**VALUTAZIONE DI IMPATTO AMBIENTALE RELATIVA AL PIANO DI  
COLTIVAZIONE DELLA CAVA IN COMUNE DI CORNIGLIO (LOC.  
RIVIDULANO/CARZAGO)**

**Osservazioni ai sensi della Legge Regionale 20 aprile 2018, n. 4**

Figura 1: area della Cava nel Parco Valli Cedra e Parma: un “isola” all’interno dell’area protetta

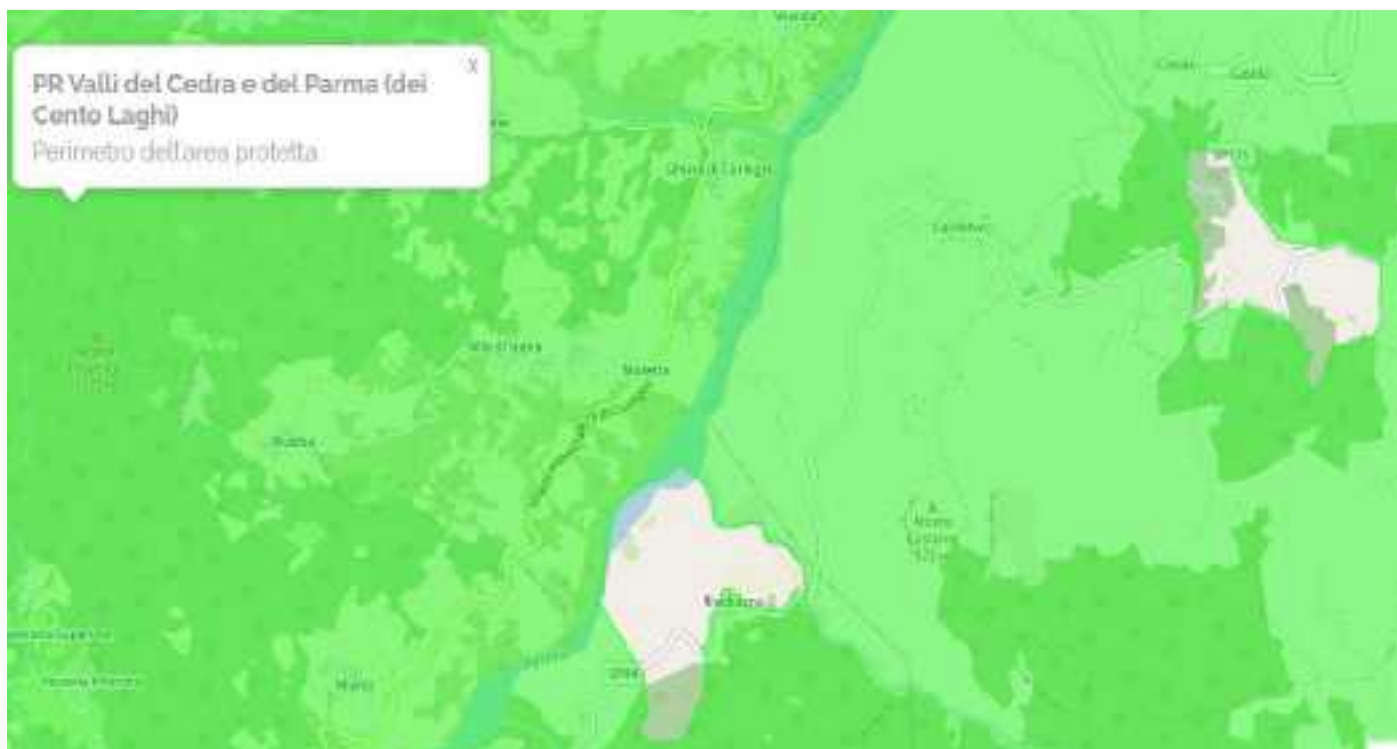
La cava prevista è inoltre è un’isola all’interno all’**Area Contigua del Parco Regionale Valli del Cedra e del Parma** il cui confine segue proprio il confine dell’area di cava.

- 3) Si esprimono forti perplessità in merito all'impatto (negativo) sul paesaggio considerato che la località oggetto dell'intervento, si presenta come una sorta di balcone aperto sulla Val Parma, e una sorta di isola dedicata all'ambito estrattivo all'interno dell'ampia zona di rispetto ambientale definirà come area contigua del Parco dei Cento Laghi.

Figura 5: esempio di rimodellazione morfologica (cfr. Progetto Cava di Rividulano)

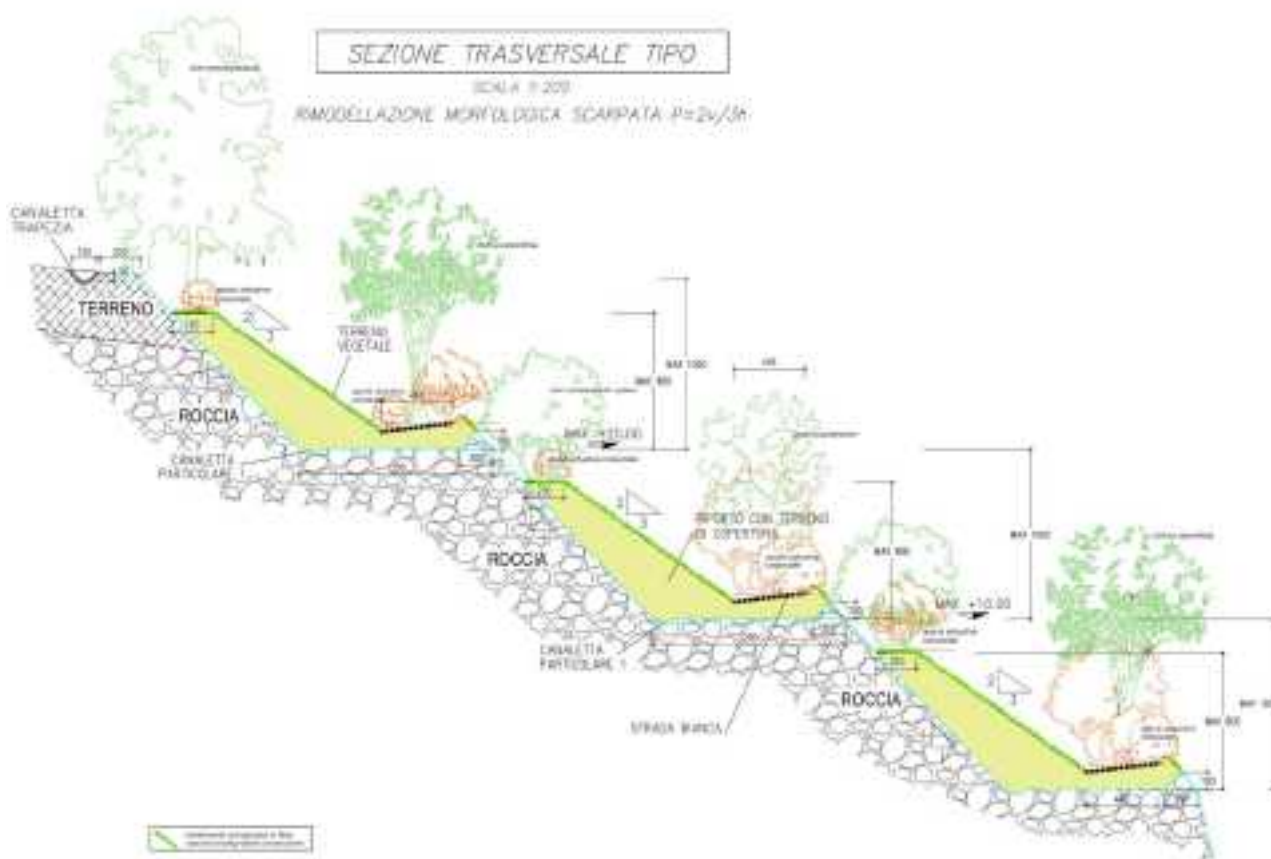
Non si comprende pertanto come mai la sistemazione paesaggistica finale sia ridotta a meno della metà del bosco eliminato ed ancora come mai la riduzione della monetizzazione sia applicata all'intero importo di compensazione e non alla sola parte interessata dalla pubblica utilità. Ciò in relazione, come già sostenuto al punto 1, al fatto che si ritiene che la dichiarazione di pubblica utilità debba essere confinata all'intervento di sistemazione della frana e non esteso in modo equivoco all'intero intervento di coltivazione della cava. Come detto la finalità dell'opera appare più sbilanciata verso la commercializzazione del materiale di cava: lo stesso importo da compensare, come si evince dalla relazione<sup>5</sup>, verrà in parte restituito vendendo al pubblico il materiale di risulta della cava stessa per la realizzazione di opere di ingegneria naturalistica di piccolissima portata.

**Si chiede che l'intera area interessata dalla coltivazione di cava pari a 47.387 mq sia sottoposta a ripristino ambientale mediante ricostituzione del bosco perso e si chiede un progetto esecutivo delle opere forestali con informazioni di dettaglio sulla ricostituzione del substrato naturale in cui porre a dimora il bosco autoctono. Si chiede inoltre che non vengano reimpiegati in loco inerti di provenienza esterna (frantumati di edilizia, frantumati bituminosi, ecc...) ma unicamente il materiale di risulta prodotto in cantiere. Si chiede inoltre che il substrato vegetale esistente sia scavato ed accumulato in area di stoccaggio temporanea per poi essere riposizionato prima della posa delle piantine.**

Figura 7: PTCP Provincia di Parma, Carta del dissesto (stralcio)

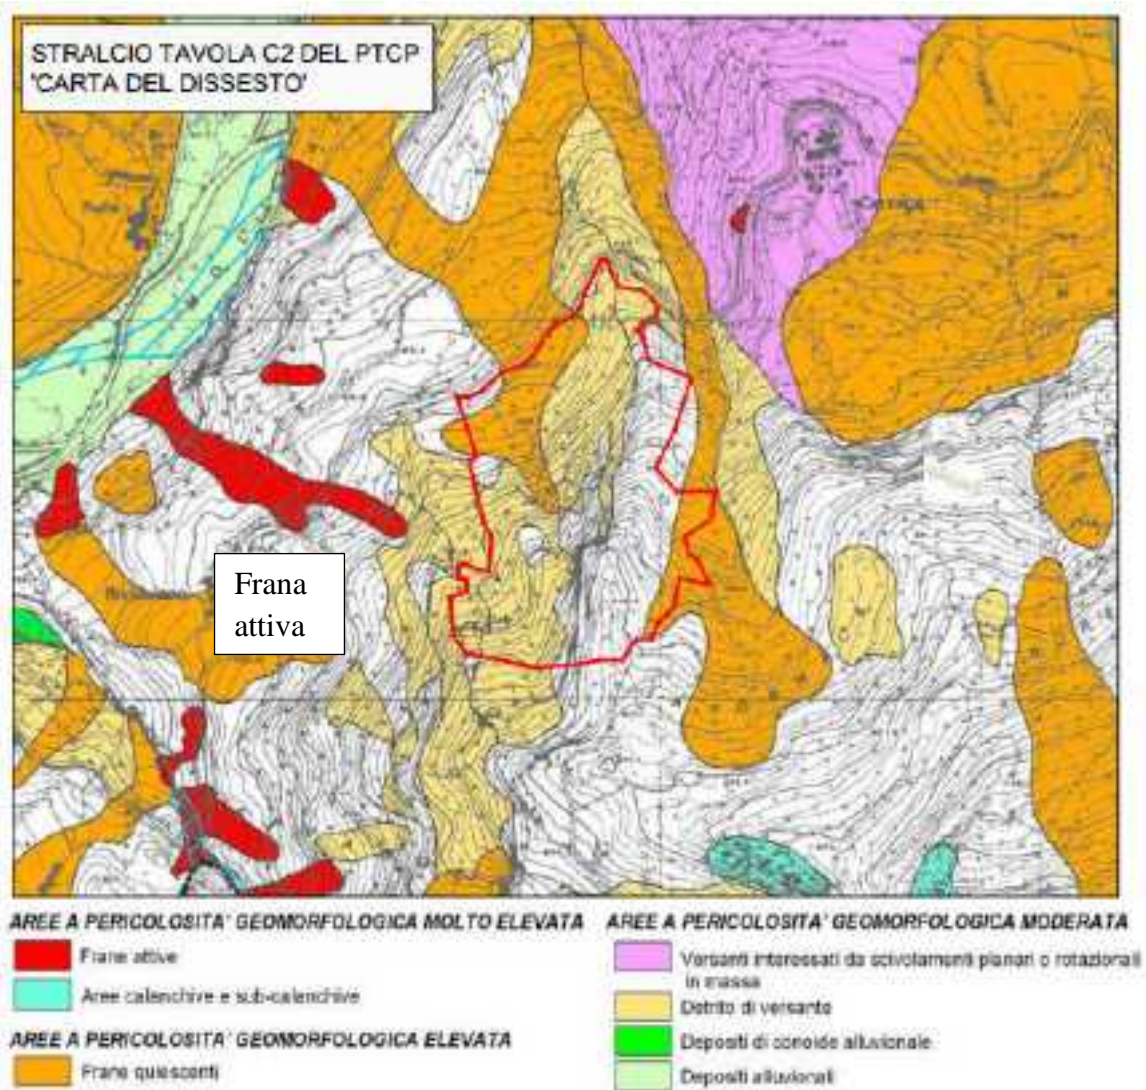
La Carta del dissesto mette in evidenza come l'area dell'intervento "Cava di Rividulano" sia parzialmente perimetrata come frana quiescente e ciò a testimonianza di come solo una parte dell'area di intervento sia riconducibile alla condizione di "pubblica utilità" mentre la rimanente parte non è interessata da movimenti franosi. E' altresì evidente come siano presenti frane attive prima e dopo l'area di Rividulano.

Si chiede che siano inserite negli interventi di sistemazione delle frane anche le aree poste prima e dopo Rividulano in modo da stabilizzare l'intero tratto di versante che si estende fino a Carzago ed ottenere così almeno una sistemazione dei movimenti franosi non limitata ad un solo modesto tratto rispetto a quanto necessario e forse ancor più critico.

Figura 9: Sorgenti censite a fini potabili degli acquedotti di Carzago e Rividulano con le fasce di rispetto

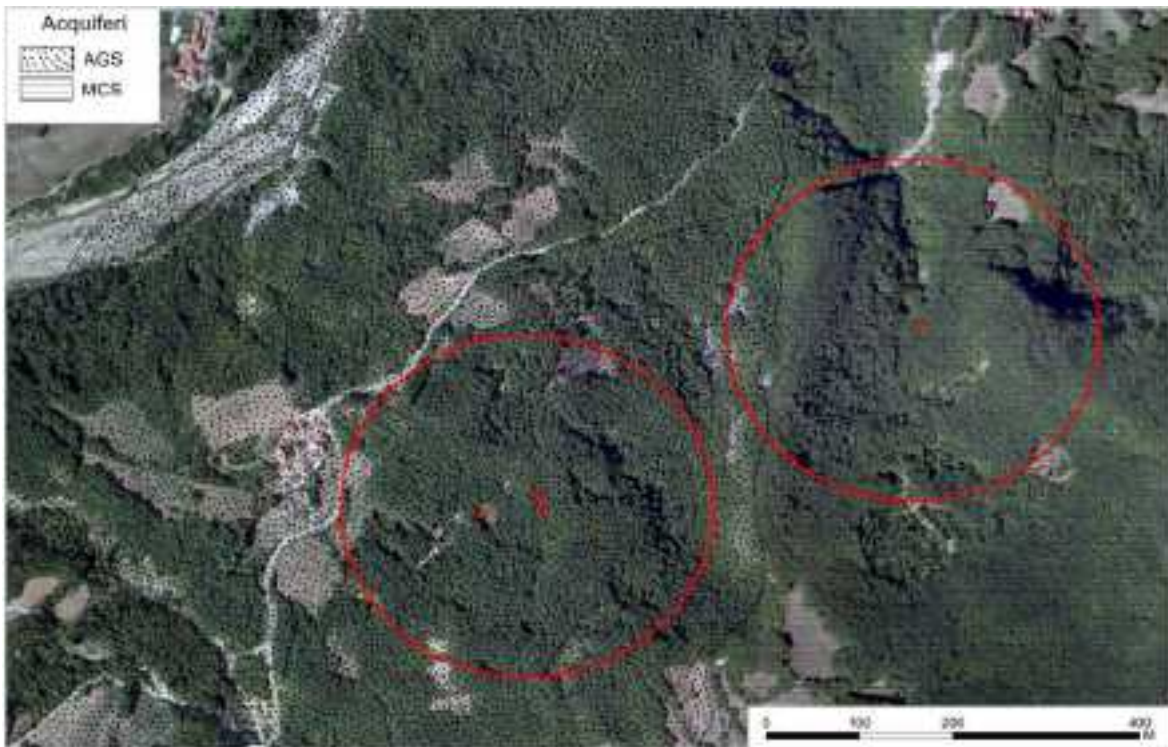
Lo studio di impatto ambientale cita solo una sorgente presente ad Ovest dell'ambito estrattivo di Rividulano, riportando uno stralcio del PRG del comune di Corniglio (adottato nel 2002), nella tavola 2D dove viene indicata la fascia di rispetto di raggio 200 m. (circonferenza in nero)<sup>7</sup>; lo studio si rifà ad indagini che risalgono al 2013<sup>8</sup> e quindi non recenti ed aggiornate.

**Si chiede un aggiornamento del censimento delle sorgenti ad uso idropotabile che alimentano gli acquedotti locali di Rividulano e Carzago ed eventuali fontane isolate al fine di avere la corretta e recente indicazione delle aree protette per la tutela e salvaguardia delle sorgenti idropotabili e del relativo acquifero. Si chiede di integrare il SIA e il progetto con le necessarie specifiche tecniche rivolte alla protezione delle sorgenti e dell'acquifero da infiltrazioni di acque di lavaggio (non compatibili con la ricarica delle aree di prelievo idropotabile) e da potenziali infiltrazioni di sversamenti accidentali prodotti sia dai mezzi d'opera in movimento sia dai macchinari dell'impianto di frantumazione.**
